耐震改修において使用する減災協の工法に関する質問書

愛知建築地震災害軽減システム研究協議会にて評価している工法(参照:減災協HP及び木造住宅低コスト耐震補強の手引き等)についての疑問・質問をご記入ください。

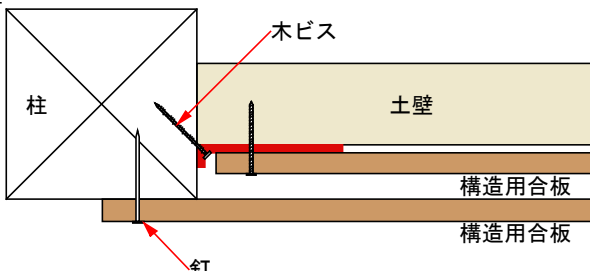
記入日	令和4年9月1日
表題	同一面に施工された構造用合板の評価について	工法番号	A-435、A-233
<p>※質問内容について具体的に記入してください。 関係する講習会等(建防協 Q&A7.4)</p> <p>碧南市において木造耐震改修補助の申請がされた住宅の補強方法について相談させていただきます。</p> <p>真壁に構造用合板補強を行う場合、同一面に【部分開口 構造用合板補強工法 真壁「上下あき」アルミ材下地(A-435)】と、【部分開口 構造用合板補強工法 大壁「上下あき」裏棧なし(A-233)】を施工した場合(別添図面参照)有効に評価してよいのでしょうか？</p>

記入日	令和4年9月12日
<p>土壁がある状態での A-435 真壁上下あきアルミ下地と A-233 大壁上下あき裏棧なしを併用する場合は、仕様上同じ個所に接合することは問題ありません。</p> <p>ただ、アルミアングルと柱の釘を斜めに施工しないと柱の欠損が集中する恐れがありますので注意して施工してください。</p>

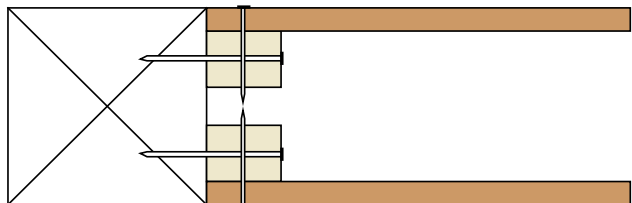
記入日	令和4年12月6日
表題	A-432 室内側から2壁施工	工法番号	A-432
<p>※質問内容について具体的に記入してください。</p> <p>関係する資料等(70 ・ ページ)</p> <p>関係する講習会等()</p> <p>Q、外壁を解体せずに、室内側から A-432 の補強壁を奥(外壁側)手前(室内側)に施工することはできませんか？</p> <p>また、できるとしたらホームズ君の入力は、壁材種設定で A-432 の壁基準耐力 5・2kN/m、壁基準剛性 730kN/rad./m を倍にしたもので入力できますか？</p>

記入日	令和5年2月1日
<p>通常の真壁両面打ちと同じ位置に受材を配することができるのであれば可能と考えられます。ソフトの入力はわかりかねるが、1枚の壁の範囲に表側及び裏側から施工したものとして入力できるかと思われます。</p>		
<p>通常納まり(両面真壁)</p> 		
<p>片側施工(両面真壁)</p>
